**Verslag huishoudelijke elektrische installatie op laagspanning en zeer lage spanning****Algemeen:**

Referentie: 009-20260304-04	Datum controle: 04/03/2026
Keurder: 009

Eigenaar:	Onbekend	EAN-code:	Onbekend
Adres installatie:	Rassel 21 bus teller 2, 1780 - Wemmel	Nummer teller(s):	4383338
		Distributienetbeheerder installatie:	Fluvius
Datum uitvoering installatie: ☒ Vóór 01/10/1981 ☐ Tussen 01/10/1981 en 01/06/2020 ☐ Vanaf 01/06/2020			
Type: ☒ Wooneenheid ☐ Niet-huishoudelijk ☐ PV ☐ Batterij ☐ Laadpaal

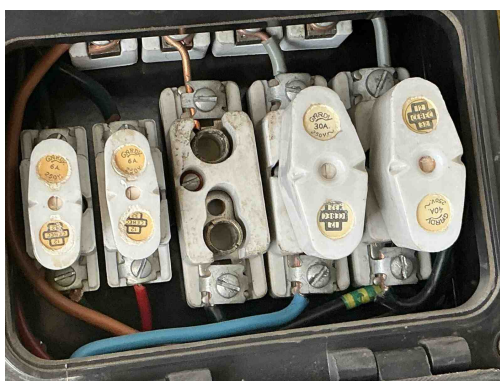
C03 - Geshunteerde beveiligingen zijn verboden (Boek 1: 9.5).

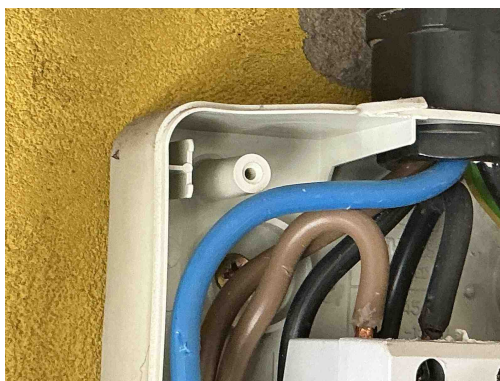
B30 - De houder van de beveiliging in een huishoudelijke ruimte is niet voorzien van aangepaste kalibreerelementen (Boek1: 5.3.5.5).

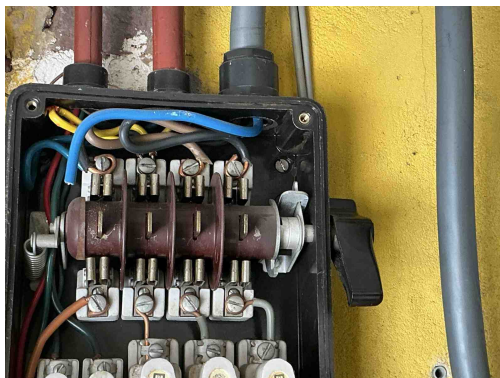
T21 - Het elektrisch materieel is niet geplaatst volgens de voorschriften van de fabrikant/ regels van goed vakmanschap . (Boek 1: 1.4.1.3)

Opmerking: Ophanging vijzen niet afgedekt,

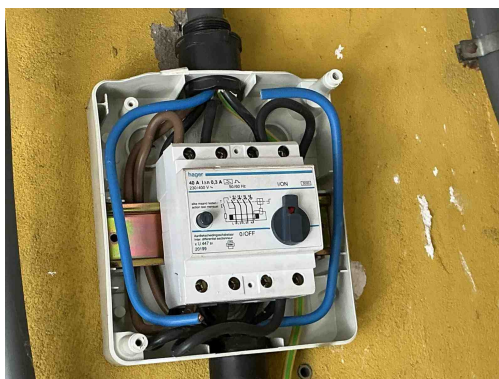
T21 - Het elektrisch materieel is niet geplaatst volgens de voorschriften van de fabrikant/ regels van goed vakmanschap . (Boek 1: 1.4.1.3)

Opmerking: Ophanging vijzen niet afgedekt,

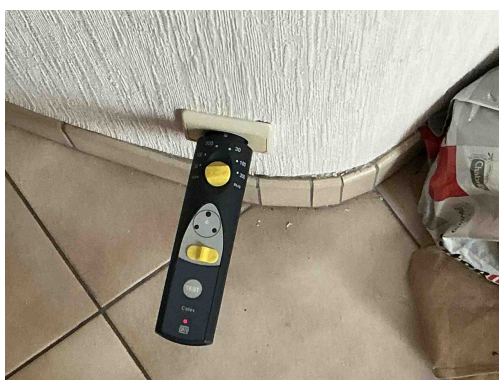
A13 - De continuïteit van de beschermingsgeleider met de aardingsinstallatie is niet gerealiseerd (Boek 1: 5.4.3).

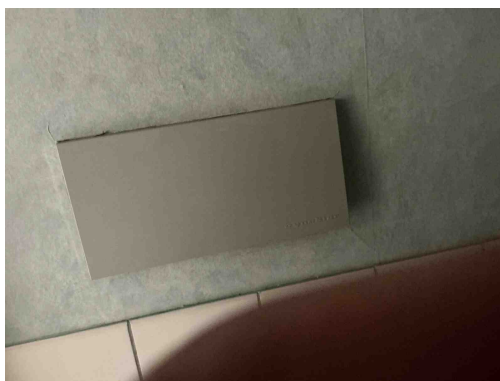
A20 - Er bevindt zich een contactdoos zonder beschermingsgeleider in de elektrische installatie. Deze is niet geplaatst achter een differentieelstroombeschermingsinrichting met grote (max. 30mA) of zeer grote (max. 10mA) gevoeligheid.

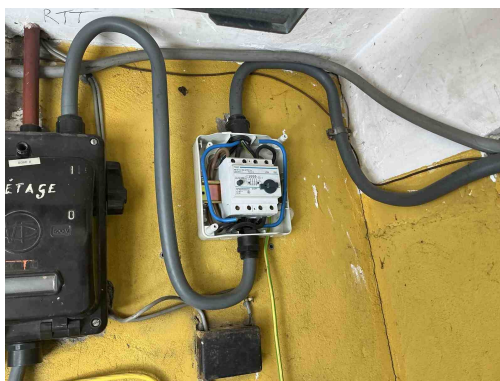
B18 - Het volgnummer is niet op elk bord vermeld (Boek 1: 3.1.3.3).
